Bescheid

über die Änderung und Ergänzung der
allgemeinen bauaufsichtlichen Zulassung
vom 20. Januar 2015

Z-33.41-1128

"Bünder Wärmedämm-Verbundsystem EPS"

Anlage 7

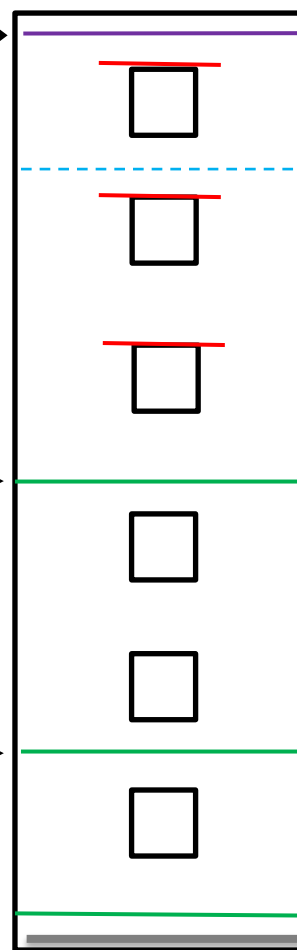
Für schwerentflammbare WDVS mit bis zu 300 mm dicken EPS-Platten müssen zusätzlich zu den in Abschnitt 4.6.2 enthaltenen Bestimmungen folgende konstruktiven Maßnahmen gegen eine Brandeinwirkung von außen ausgeführt werden (siehe Anlage 7):

1. ein Brandriegel an der Unterkante des WDVS bzw. maximal 90 cm über Geländeoberkante oder genutzten angrenzenden horizontalen Gebäudeteilen (z. B. Parkdächer u. a.),

2. ein Brandriegel in Höhe der Decke des 1. Geschosses über Geländeoberkante oder angrenzenden horizontalen Gebäudeteilen nach Nr. 1, jedoch zu dem darunter angeordneten Brandriegel mit einem Achsabstand von nicht mehr als 3 m. Bei größeren Abständen sind zusätzliche Brandriegel einzubauen.

3. ein Brandriegel in Höhe der Decke des 3. Geschosses über Geländeoberkante oder angrenzender horizontaler Gebäudeteile nach Nr. 1, jedoch zu dem darunter angeordneten Brandriegel mit einem Achsabstand von nicht mehr als 8 m. Bei größeren Abständen sind zusätzliche Brandriegel einzubauen.

4. weitere Brandriegel an Übergängen der Außenwand zu horizontalen Flächen (z. B. Durchgänge, -fahrten, Arkaden), soweit diese in dem durch einen Brand von außen beanspruchten Bereich des 1. bis 3. Geschosses liegen.

Weiterhin ist ein Brandriegel (wie vorstehend beschrieben) maximal 1,0 m unterhalb von angrenzenden brennbaren Bauprodukten (z. B. am oberen Abschluss des WDVS unterhalb eines Daches) in der Dämmebene des WDVS anzuordnen. Dieser Brandriegel ist mit einem Klebemörtel vollflächig anzukleben.
